# 設計図書質疑応答書

1. 告示等 令和7年8月19日 石岡市告示第 709号

2. 件名 令和7年度 石岡市消防団第4分団詰所防水工事

鉄鋼面素地露出面施工箇所 現況写真

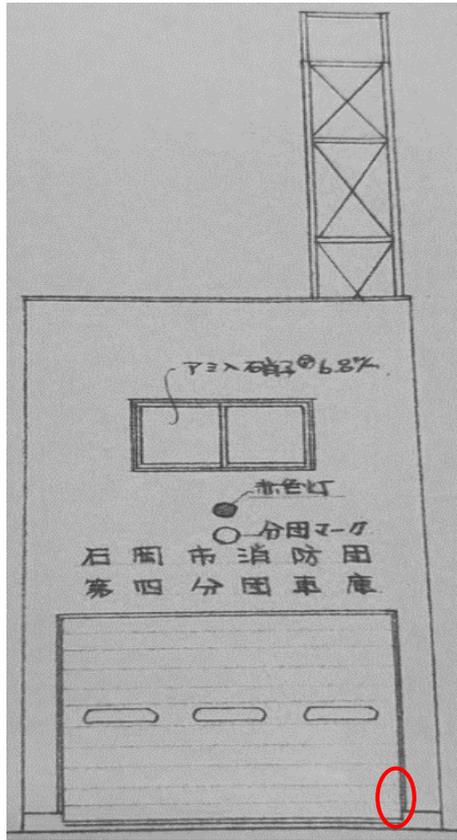
質問事項	回答
1	塗装工事 ・外部階段面、ホース乾燥塔のDP塗装の種類 DP1、DP2、DP3 いずれでしょうか。	DP2以上の仕様でお願いいたします。
2	雑工事 ・鉄鋼面素地露出面について施工箇所の図示及び現況写真をお願いします。	別添資料にて提出させていただきます。
3	・「看板」撤去・新設ですが、シャッター上部の文字でしょうか。	お見込みのとおりです。
4	・仕様について材質等、一文字のサイズ・文字数をお教え下さい。	上段 「消防紋章（マーク）」の1マーク プラスチック製 300×300ミリ (±30ミリ程度) 中段 「石岡市消防団」の6文字 プラスチック製 1文字150×150ミリ (±30ミリ程度) 下段 「第四分団車庫」の6文字 プラスチック製 1文字300×300ミリ (±30ミリ程度) になります。  なお、文字厚みに関しましては、中段文字20ミリ 下段文字30ミリ 接着に関しましては、接着剤を使用し文字上部をビス止めにより固定 文字色に関しましては、ゴールド になります。
5	・外壁ALC部について補修材充填箇所を図示、及び現況写真をお願いします。	別添資料にて提出させていただきます。

# 鐵鋼面素地露出面施工箇所 (建物西側屋外階段)
